SEGELFLYGETS TEKNISKA MEDOELANDE
LUFTVÄRDIGHETSDIREKTIV

L-1020

Astir CS

MONTERING AV BRICKA TILL LINTRISSA FÖR URKOPPLINGSLINA

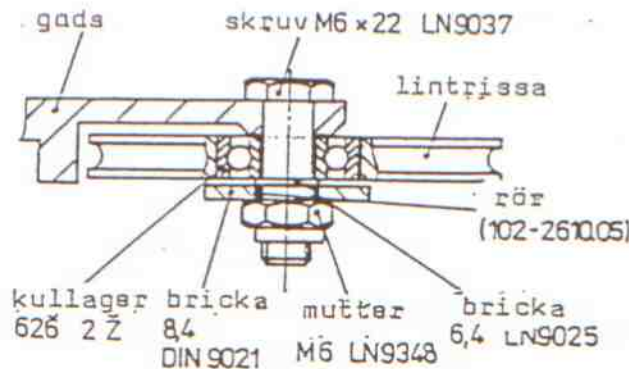
2. Det har konstaterats i drift att lintrissan vid sidkrafter har kunnat förflytta sig i sidled varvid risk förefinns att linan kan hoppa av trissan.

3.1 Kontrollera om brick 8,4 DIN 9021 och rör 102-2610.05 i enlighet med skiss är monterade på den bakre lintrissan vid landställschaktet samt på den främre lintrissan under instrumentbrädan.

3.2 Saknas bricka 8,4 DIN 9021 och rör 102-2610.05 skall nya brickor och nya rör monteras. Därefter skall ny skruv M 6 LN9025 påskruvas.

Till respektive ägare har översänts från fabriken 2 brickor 8,4 DIN 9021, 2 rör 102-2610.05 samt 2 sexkantmuttrar M6 LN 9348.
